CONTRALORÍA GENERAL DE LA REPÚBLICA
CONTRALORÍA REGIONAL DE VALPARAÍSO
UNIDAD DE SEGUIMIENTO Y APOYO AL CUMPLIMIENTO

USAC Nº 55/2023
GBC

SEGUIMIENTO AL INFORME FINAL Nº 378,
DE 2022, SOBRE AUDITORÍA A LA
EJECUCIÓN DEL PROYECTO
“REPOSICIÓN DEL ESTADIO MUNICIPAL,
COMUNA DE SAN ANTONIO”, DE LA
DIRECCIÓN DE ARQUITECTURA REGION
DE VALPARAÍSO.

VALPARAÍSO, 31 de agosto de 2023

Foto N°15: Presencia de corrosión en perfiles metálicos de portones.

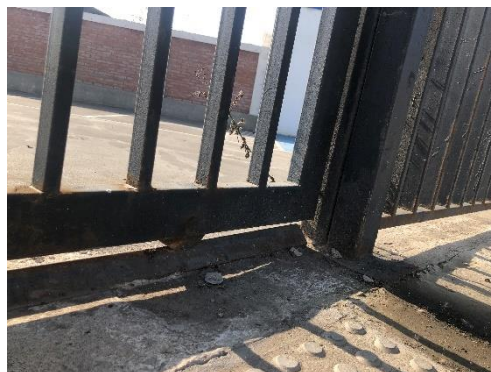
Sin perjuicio de lo anterior, durante la visita de validación efectuada a las instalaciones el 13 de junio de 2023, se constató que continúa existiendo corrosión en los perfiles de portones, bisagras, barandas, placas y mallas metálicas de los cierres perimetrales del recinto, en las rejas de la cancha principal y de pasto sintético, puertas microperforadas y correderas (fotografías N^{os} 11 al 16, del Anexo).

En consecuencia, no es posible dar por superada la observación, correspondiendo que la DRAV ejerza las acciones pertinentes para que los defectos indicados sean debidamente reparados y supervisados por la Inspección Fiscal, lo que deberá informar y acreditar a esta Contraloría Regional, cargando los medios de verificación pertinentes en el Sistema de Seguimiento y Apoyo CGR, en el plazo de 60 días hábiles.
